ENQUETE PUBLIQUE

AUTORISATION ENVIRONNEMENTALE

La demande du Directeur de la société PE DE LA JARROUE, pour l'installation et l'exploitation d'un parc éolien composé de 5 éoliennes et 2 postes de livraison, activité soumise à la réglementation des installations classées pour la protection de l'environnement, sur la commune de PAYROUX 86350.

CONCLUSION ET AVIS MOTIVÉ

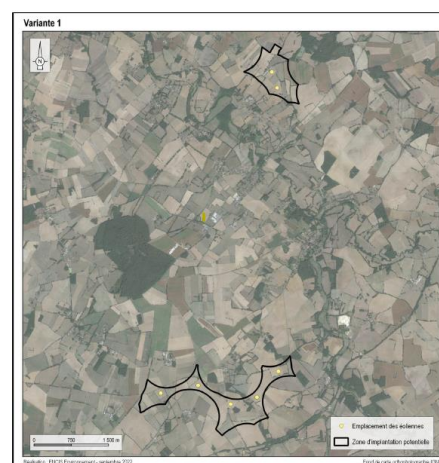
Initialement, le projet comprenait deux zones distinctes, une au Sud de PAYROUX et une au Nord (voir la carte ci-contre).

La distance entre les deux est éloignée (plus de 6 km), ce qui laisse penser qu'il s'agit d'un choix de circonstance. Les deux emplacements pourraient être considérés comme deux projets distincts.

Finalement, le projet au Nord de PAYROUX a été abandonné pour des raisons d'impacts paysagers et faunistiques (présence de chiroptères et d'oiseaux du cortège forestier et bocager).

La variante consiste à déplacer vers l'Ouest les éoliennes E1, 3 et 5. C'est la variante 3 qui finalement sera retenue. Sachant que la différence entre les variantes offre une lecture paysagère assez proche (page 28 du RNT) et que d'un point de vue faunistique, la différence n'est pas marquée, on peut s'interroger sur la présentation de ces deux variantes d'autant que l'éolienne E1 est la plus proche de la RD108 (page 30 du RNT).

Du point de vue des variantes, le porteur de projet a cherché à se donner bonne conscience mais ne me convainc pas.

La saturation E1 au village de La Rouyère

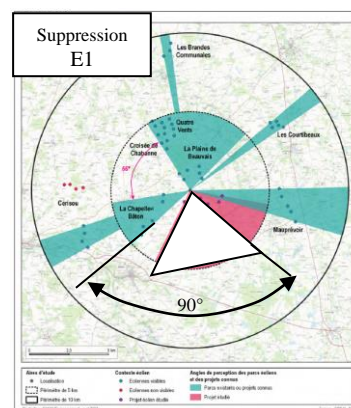
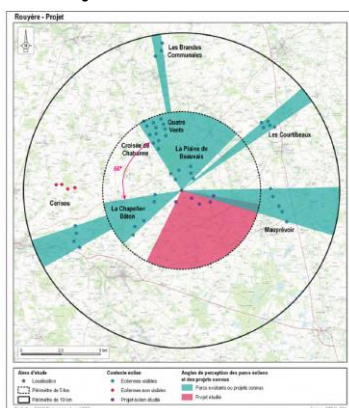
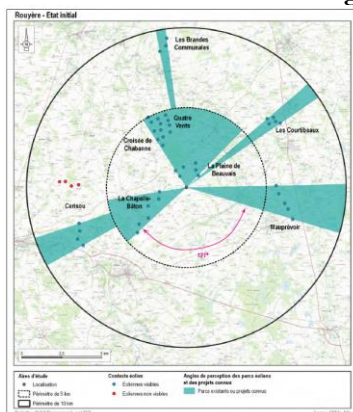
La vue de gauche présente l'état initial sans le projet.

La vue centrale présente l'effet de saturation du projet pour le village de La Rouyère.

La vue de droite, avec la suppression de E1, montre que l'emprise du projet est diminuée d'environ 2/3, qu'un espace de respiration de 90° est maintenu dans la direction. Avec l'éolienne E1, le projet participe de façon importante aux effets cumulés de ce village.

En conclusion, une variante proposant la suppression de E1 aurait été plus judicieuse.

- 1) Supprimer l'éolienne E1 qui présente de nombreux inconvénients (voir mes analyses).**
